# Gemeinde Kürten

## Bebauungsplan 102 (Sondergebiet Nahversorgung Kürten) sowie 10. Änderung des Flächennutzungsplans

### Abwägung

über die im Rahmen der Frühzeitigen Beteiligung der Öffentlichkeit gemäß 3 (1) BauGB sowie der Behörden- und sonstigen Träger öffentlicher Belange gemäß 4 (1) BauGB vorgebrachten Anregungen und Belange

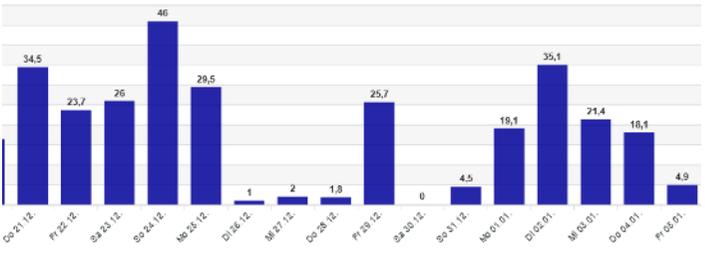
Ifd. Nr.	Anregung / Hinweis / Stellungnahme	Behandlung im weiteren Verfahren
1.2	<p>Immissionsschutz</p> <p>Das von mir gemietete Wohngebäude liegt innerhalb des Bebauungsplanes Nr. 5. Als Art der baulichen Nutzung ist dort ein Reines Wohngebiet (WR) festgesetzt. Dieser Schutzanspruch ist im Lärmgutachten zu Grunde zu legen.</p> <p>Aus den Lärmkartierungen des Landes NRW ist ersichtlich, dass im Bereich der L286 mit Lärmwerten von über 70 dB(A) am Tag und über 60 dB(A) in der Nacht gerechnet werden könnte. D.h. jede weitere Überschreitung dieser Lärmwerte würde unmittelbar einen Schallschutzanspruch an meinem gemieteten Wohngebäude auslösen. Ich gehe -aufgrund der Tatsache, dass bisher kein Lärmgutachten vorliegt- zunächst davon aus, dass es sich bei der neuen Zufahrt zur L286 um eine wesentliche Änderung im Sinne der 16. BImSchV handelt.</p> <p>Nach TA Lärm sind an meinem gemieteten Wohngebäude die Immissionsrichtwerte für WR- Gebiete von 50 dB(A) am Tag und 30 dB(A) in der Nacht vor dem geöffneten Fenster einzuhalten. Daher rege ich insb. an,</p> <ul style="list-style-type: none"> <li>• die die Anlieferung des Drogeriemarktes ebenfalls auf die Südseite des Marktes zu verlegen und diese Anlieferung auch im Bebauungsplan festzusetzen.</li> <li>• Außerdem darf keine Anlieferung innerhalb des Bebauungsplanes vor 6 Uhr stattfinden. Ich rege an, dies im städtebaulichen Vertrag mit dem Vorhabenträger festzuschreiben.</li> </ul> <p>Eine Lärmschutzwand entlang der L286 würde als aktive Schallschutzmaßnahme für die lärmseitige Abschirmung des Parkplatzes eine wesentliche optische Beeinträchtigung für mich darstellen und sollte unbedingt vermieden werden. Ich sehe einem</p>	<p><b>Der Stellungnahme wird nicht entsprochen.</b></p> <p><b>Begründung</b></p> <p>Der Schutzanspruch des Bestandgebäudes bezieht sich auf jegliche Form von Emissionen, die aufgrund der Planung ausgelöst werden. Im konkreten Fall kommen ausschließlich Lärmemissionen aufgrund der verkehrlichen Inanspruchnahme des Standortes in Betracht. Von der Nutzung selbst sind keine Emissionen zu erwarten.</p> <p>Die Planung sieht die Platzierung der Anlieferungszonen für die beiden Marktgebäude jeweils an der Südseite vor, so dass das betreffende Wohngebäude durch den Lebensmittelmarkt wirksam vor aus der Anlieferung begründeten Lärmemissionen geschützt ist.</p> <p>Aufgrund der Lage der Anlieferungszonen an den südlichen Gebäudekörpern erzeugt der Anlieferungsprozess für die Bewohner der umliegenden Wohngebäude keine Betroffenheit. Insofern ist es nicht von Bedeutung, wenn die Anlieferungszeiten auf einen Zeitraum nach 6 Uhr festgeschrieben werden. Ohnehin ist eine Anlieferung unterschiedlicher Waren über den gesamten Tag verteilt, eine Anlieferung vor 6 Uhr stellt eher eine Ausnahme dar und eine Einschränkung könnte zu einer Härte führen, wenn dadurch Störungen im Logistikablauf eintreten würden.</p> <p>Die durch das Vorhaben auf der Landesstraße zu erwartenden Mehrverkehre können zu einer Überschreitung der maßgeblichen Orientierungswerte führen. Zu diesem Zweck wurde ein Lärmgutachten erarbeitet, welches zu dem Ergebnis kam, dass keine Überschreitungen zu erwarten und somit auch keine baulichen Lärmschutzmaßnahmen zu ergreifen sind. Insofern ist die Errichtung einer Lärmschutzwand entlang der Landesstraße nicht zu befürchten.</p> <p>Das erarbeitete Lärmgutachten wird im Zuge der Offenlage des Bebauungsplanes zur Kenntnis gegeben.</p>

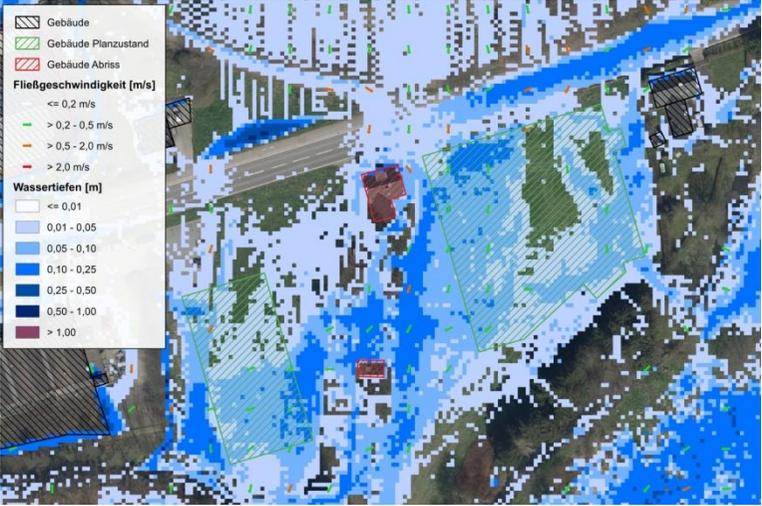
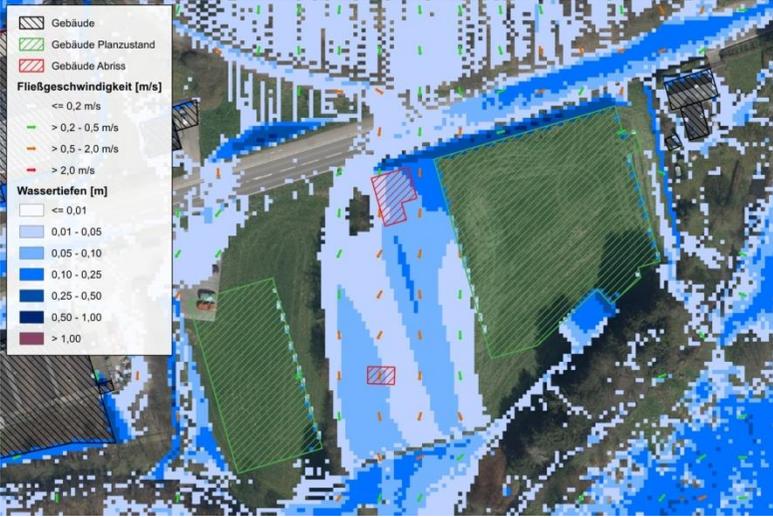
3.3	<p>In den allgemeinen Zielen und Zwecken der Planung wird unter 12.2 festgehalten, dass der übrige östliche Bereich momentan noch weitestgehend unbebaut und unversiegelt ist. Hinsichtlich der Funktion der Versickerung und Filterung im bebauten Bereich wird ausgeführt, dass davon auszugehen ist, dass diese nicht mehr besteht und auch die Funktion als Lebensraum überwiegend nicht mehr wahrgenommen werden kann. Durch die Baumaßnahme wird das Grundstück zu etwa 65 % mit zwei Marktgebäuden und einer Stellplatzanlage überbaut, sodass eine wirksame Bepflanzung nur in dem verbleibenden Freiflächenanteil erfolgen könne. Insofern reduziere sich die genannte Funktion des Bodens auf ein Maß von etwa 35 %.</p> <p>Im Entwurf ist man der Meinung, dass aufgrund der ländlichen Lage des Standorts mit einer Überfülle an frei zugänglichen Böden dieser Verlust unwesentlich sei und hingenommen werden</p>	<p><b>Der Stellungnahme wird nicht entsprochen. Die Bedenken werden nicht geteilt.</b></p> <p><b>Begründung</b></p> <p>Grundsätzlich ist es nicht vermeidbar, dass im Zuge einer flächenhaften städtebaulichen Entwicklung außerhalb des engeren Siedlungsbereiches ein gewisser Anteil einer vorhandenen Grünfläche verloren geht. Dies umso mehr, als bei einer derartigen Entwicklung flächenintensive Nutzungen etabliert werden sollen. Die Einzelhandelslandschaft in Kürten weist Defizite auf, die durch die einzelhandelspezifische Entwicklung gelöst werden sollen. Alternative Flächen in der entsprechenden Größenordnung stehen nicht zur Verfügung, zumal die Gemeinde Kürten den hier zur Rede stehenden Bereich gezielt in den zentralen Versorgungsbereich einbezogen hat und auch der Regionalplan mit der Darstellung eines Allgemeinen Siedlungsbereiches (ASB) eine positive Vorgabe für eine solche Entwicklung formuliert.</p>

Ifd. Nr.	Anregung / Hinweis / Stellungnahme	Behandlung im weiteren Verfahren
	<p>könne. Diese Ansicht teilen wir nicht, da jeder Verlust von unversiegelten Bodenflächen einen Eingriff in wertvolle klimaaktive Flächen darstellt.</p> <p>Jedenfalls erwarten wir, dass die vorgesehene Begrünung im Bebauungsplan abgesichert und festgesetzt wird. Darüber hinaus würden wir es begrüßen, wenn weitere Maßnahmen hinsichtlich der Begrünung und Verhinderung von Versiegelung der Flächen im Rahmen des Bebauungsplanverfahrens Berücksichtigung finden und im Bebauungsplan gesichert werden würden.</p>	<p>Mit der städtebaulichen Entwicklung geht ein Teil des Grünspektrums an dieser Stelle verloren und das Projekt stellt einen ökologischen Eingriff in Natur und Landschaft dar, der auszugleichen ist. Zwar steht das Bemühen im Vordergrund, den Eingriff möglichst gering zu halten bzw. Maßnahmen zu treffen, die in der Lage sind, ökologische Wirkungen zu zeigen. Dies stößt jedoch aufgrund der hohen Inanspruchnahme durch die beiden Gebäude sowie der notwendigen Stellplätze an Grenzen. Baumpflanzungen, Grünflächen und insbesondere eine nahezu vollständige Begrünung der Dachflächen tragen zu einer wirksamen Begrünung bei.</p> <p>Ferner werden zwei bisher vollständig versiegelte Flächen entsiegelt und fachgerecht bepflanzt. Dies sind einerseits eine ca. 210 m<sup>2</sup> große Fläche im Westen des Plangebietes im Bereich südlich des Kreisverkehrs, die momentan zum Abstellen von Fahrzeugen genutzt wird, andererseits eine Fläche angrenzend an die Abfahrt zum Untergeschoss des Bestandsgebäudes (REWE-Markt), die in einem Umfang von etwa 150 m<sup>2</sup> entsiegelt und bepflanzt werden kann. Der Bebauungsplan setzt entsprechende Maßnahmen zur Begrünung fest.</p> <p>Für weitergehende Maßnahmen steht im Plangebiet kein Flächenpotential zur Verfügung, da die verbleibenden Freiflächen nicht angetastet werden sollen, um die Retentionswirkung des Raumes nicht zu mindern.</p> <p>Im Zuge der weitergehenden Planung wurde eine Bilanzierung von Eingriff und möglichem Ausgleich durchgeführt, die zu dem Ergebnis kommt, dass ein Defizit in einer Größenordnung von etwa 30.000 Ökopunkten, berechnet gemäß numerischem Bewertungsverfahren nach LANUV 2008, extern ausgeglichen werden muss.</p> <p>Der Ausgleich erfolgt durch Erwerb von Ökopunkten im Zusammenhang mit dem Privaten Ökokonto in Leichlingen, Ortslage Hölverscheid, Gemarkung Witzhelden, Flur 11, Flurstück 6. Das betreffende Grundstück liegt innerhalb des Rheinisch Bergischen Kreises und ist gemäß § 16 BNatSchG als Ausgleichsfläche anerkannt. Für die Ausgleichsfläche bestehen u.a. nachfolgende Ziele:</p> <ul style="list-style-type: none"> <li>• Entwicklung von arten- und blütenreichem Extensivgrünland</li> </ul>

Ifd. Nr.	Anregung / Hinweis / Stellungnahme	Behandlung im weiteren Verfahren
		<ul style="list-style-type: none"> <li>• Entwicklung eines arten- und strukturreichen Waldrands aus standorttypischen und heimischen Gehölzen sowie vorgelagerten Gras- und Krautsäumen</li> <li>• Anlage einer gliedernden Reihe von Obstbäumen</li> <li>• Ergänzung / Erhalt von artenreichen, mageren Gras- und Krautsäumen<sup>1</sup></li> </ul> <p>Die Gesamtwertigkeit der ca. 30.915 m<sup>2</sup> großen aufzuwertenden Fläche liegt im Bestand bei <b>316.260</b> ökologischen Wertpunkten. Die dem privaten Ökokonto zuzurechnende ökologische Aufwertung ergibt sich aus der Gegenüberstellung des Bestands und der Maßnahmen. Demnach ergibt sich eine ökologische Aufwertung von <b>205.460</b> ökologischen Wertpunkten.</p>

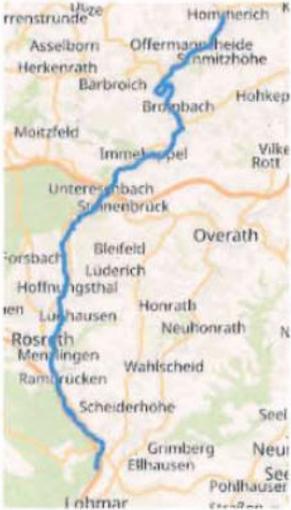
3.8	<p>Hinsichtlich der Sicherung der Abwasserbeseitigung von Schmutz- und Niederschlagswasser möchten wir auf ein Urteil des OVG NRW (Urteil vom 10.05.2022, 2 D 109-20.NE) hinweisen. Das OVG hat dort entschieden, dass die Abwasserbeseitigung von Schmutz- und Niederschlagswasser hinreichend durch zeichnerische oder textliche Festsetzungen im Bebauungsplan abgesichert werden muss. Laut dem Gericht muss in einem Bebauungsplan bereits die richtige Weichenstellung auch für den Belang der Entwässerung vorgenommen werden, da mit einem nachfolgenden Verwaltungsverfahren die Festsetzung eines Bebauungsplanes lediglich fein- oder nachgesteuert werden könne. Ein solches Verfahren könne die fehlende Festsetzung nicht ersetzen oder korrigieren. Weiterhin führt das OVG aus, dass Bauleitpläne bei ihrer Aufstellung vor allem die allgemeinen Anforderungen an Wohn- und Arbeitsverhältnisse und die Sicherheit der Wohn- und Arbeitsbevölkerung zu berücksichti-</p>	<p><b>Der Stellungnahme wird nicht entsprochen. Die Bedenken werden nicht geteilt.</b></p> <p><b>Begründung</b></p> <p>Im Bebauungsplan erfolgt eine intensive und fachlich gestützte Auseinandersetzung mit dem Schutzgut Wasser, zu dem auch Festsetzungen bezüglich der Höhenlage der Gesamtanlage beitragen und Maßnahmen beschrieben und festgesetzt werden, die eine Bewältigung der Hochwasserproblematik ermöglichen. Zu sämtlichen Belangen findet im Bebauungsplan eine gegeneinander und untereinander ausgerichtete Abwägung statt. Die durch das OVG NRW und BGH formulierten rechtlichen Voraussetzungen werden berücksichtigt.</p>

Ifd. Nr.	Anregung / Hinweis / Stellungnahme	Behandlung im weiteren Verfahren
	<p>gen haben, § 1 Abs. 6 Nr. 1 BauGB. Die Abwasserbeseitigung gehöre deshalb zu den Belangen, die nach Lage der Dinge regelmäßig in die nach § 1 Abs. 7 BauGB gebotene bauplanerische Abwägung einzustellen seien, § 1 Abs. 6 Nr. 12 BauGB. Außerdem habe die Gemeinde bei der Aufstellung eines Bebauungsplanes weitere Erkenntnisquellen, wie z. B. ein „Klimaschutzkonzept mit integriertem Handlungsfeld Klimafolgenanpassung“ zu berücksichtigen und die Gefährdungslagen, die aus einer zu erstellenden oder bereits erstellten Starkregengefahrenkarte der Gemeinde entnommen werden können, sorgfältig zu prüfen. Darauf aufbauend solle ein Handlungskonzept erarbeitet werden, um Schutzmaßnahmen ergreifen zu können. Die gewonnenen Erkenntnisse seien zwingend in der Bauleitplanung zu berücksichtigen.</p> <p>Auch die Rechtsprechung des BGH im Falle von Amtshaftungsansprüchen ist streng in Bezug auf die Haftung einer Gemeinde für Überflutungsschäden. So haftet eine Gemeinde nur dann nicht für Überflutungsschäden durch Starkregenereignisse auf privaten Grundstücken, wenn das Starkregenereignis eine Wiederkehrintensität von mehr als einmal in hundert Jahren aufgewiesen hat (BGH, Urteil vom 22.04.2004, III ZR 108-03). Bei allen anderen Starkregenereignissen haftet die Gemeinde. Gerade im Hinblick auf den Klimawandel und die zu befürchtende Häufung von Starkregenereignissen werden Jahrhundert-Starkregenereignisse wohl immer seltener anzutreffen sein.</p>

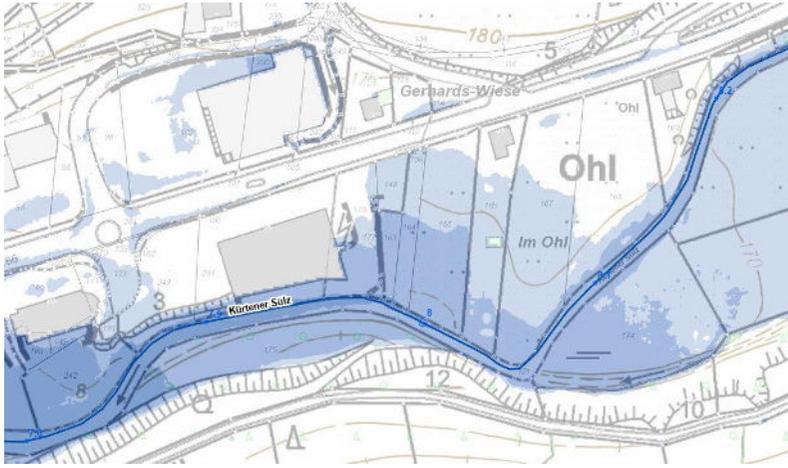
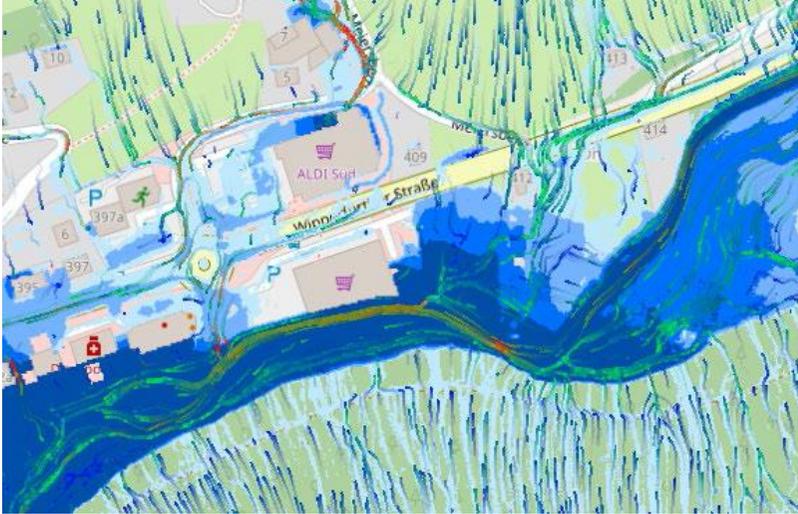
<p><b>10.5</b></p>	<p>Die untere Naturschutzbehörde bringt folgende Hinweise und Anregungen in das Verfahren ein:</p> <p><b>Hinweise und Anregungen:</b></p> <ul style="list-style-type: none"> <li>- Es wird angeregt, den Flächenverbrauch zu reduzieren. Von den neu geplanten Vorhaben sollte zumindest der Drogeriemarkt im Bestandsgebäude untergebracht werden.</li> </ul>	<p><b>Der Stellungnahme wird nicht entsprochen.</b></p> <p><b>Begründung</b></p> <p>Für das Bestandsgebäude bestehen konkrete Planungen des Eigentümers im Hinblick auf die Nachvermietung. Planungsrechtlich kann nicht in dieses Recht des Eigentümers eingegriffen werden.</p>

Lfd. Nr.	Anregung / Hinweis / Stellungnahme	Behandlung im weiteren Verfahren
		<p>Der Betreiber des Drogeriemarktes hat im Übrigen seine Ansiedlungsabsicht von der Errichtung eines Neubaus abhängig gemacht, eine Anmietung der Flächen im Bestandsgebäude wurde abgelehnt.</p>
<p><b>10.6</b></p>	<p>Unvermeidliche Neubebauungen sollten sich nicht auf das Erdgeschoss beschränken, sondern weitere Nutzungen in den Obergeschossen vorsehen. Der hierfür erforderliche statische Mehraufwand kommt auch dem Klima in Form von Dachbegrünungen, der Regenrückhaltung und der Photovoltaiknutzung zu Gute und reduziert den Flächenverbrauch. Auch oberhalb von großflächigen Stellplatzanlagen sind Photovoltaikanlagen sinnvoll.</p> <p>- Dem Kühlbedarf der Gebäude, sowie der Vermeidung der Erwärmung an großflächigen Gebäuden und Versiegelungsflächen sollte durch Begrünungsmaßnahmen auf den Stellplatzflächen, den Fassaden und Dächern Rechnung getragen beziehungsweise entgegengewirkt werden.</p> <p>- Es wird angeregt, kurzfristig einen landschaftspflegerischen Fachbeitrag zu beauftragen, welcher das Verfahren und die Planentwicklung unmittelbar begleitet, die obigen Anregungen umsetzt und im Zusammenwirken mit den anderen Fachplanungen (vor allem Entwässerung und Klimaschutz) das Planungsergebnis optimiert.</p>	<p><b>Der Stellungnahme wird teilweise entsprochen.</b></p> <p><b>Begründung</b></p> <p>Grundsätzlich ist mit Grund und Boden sparsam umzugehen (§ 1a Abs. 2 Satz 1 BauGB). Diesem Grundsatz wird im Rahmen des vorliegenden Bebauungsplans gefolgt, indem die vorgesehene Stellplatzanlage auf ca. 100 Stellplätze beschränkt wird. Noch vor wenigen Jahren wurden Stellplatzanlagen mit mehr als 140 Stellplätzen für Stand-alone-Märkte realisiert (siehe entsprechende Entwicklungen für Discountmärkte in der Region). In vergleichbaren Fällen mit mehreren Nutzern wurden ca. 180 Stellplätze geschaffen, um der Nachfrage der Kunden zu begegnen.</p> <p>Die hier vorgesehene Stellplatzanlage wird mit 12 Baumstandorten in Pflanzstreifen gegliedert. Die Flachdächer der Gebäude erhalten eine extensive Dachbegrünung, die die Verdunstung fördert, eine gewisse Niederschlagsrückhaltung bewirkt und einen Beitrag zur Temperierung der Gebäude leistet.</p> <p>Der Anregung hinsichtlich einer Fassadenbegrünung wird entsprochen. Der Bebauungsplan setzt für Teile der Fassaden der neu zu errichtenden Gebäude Fassadenbegrünungen fest. So sollen jeweils 30 % der Fläche der Ostfassade des Vollsortimenters sowie der Westfassade des Drogeriemarktes flächig begrünt werden.</p>

Lfd. Nr.	Anregung / Hinweis / Stellungnahme	Behandlung im weiteren Verfahren
		<p>Die Beauftragung eines landschaftspflegerischen Fachbeitrags war bereits zu Beginn des Planverfahrens vorgenommen worden, jedoch setzt eine Veröffentlichung des landschaftspflegerischen Fachbeitrags voraus, dass die Inhalte der Planung abschließend bestimmt sind. Dies ist erst dann gegeben, wenn der Bebauungsplan mit all seinen Inhalten zur öffentlichen Auslegung reif ist.</p>
<p><b>10.7</b></p>	<p>- Es wird angeregt, auf den geplanten Werbepylon am Übergang zur freien Landschaft zu verzichten, da das großflächige Gebäude kaum zu übersehen ist und Werbeanlagen auch an der Fassade angebracht werden können. Auch hier ergeben sich Synergieeffekte mit Nutzungen in Obergeschossen.</p>	<p><b>Der Stellungnahme wird nicht entsprochen.</b></p> <p><b>Begründung</b></p> <p>Der Werbepylon wird seitens der Gewerbetreibenden als unverzichtbares Element für die Darstellung der im Plangebiet etablierten Nutzungen gesehen. Mit ihm ist ein hoher Wiedererkennungswert verbunden und er dient als Orientierungshilfe für Bürger und Kunden.</p> <p>Die im Bebauungsplan festgesetzten Werbeeinrichtungen werden in ihrer Höhe auf ein Maß begrenzt, so dass sie nicht über die Oberkante der Marktgebäude hinausragen. Der Bebauungsplan setzt entsprechende Maße fest.</p>
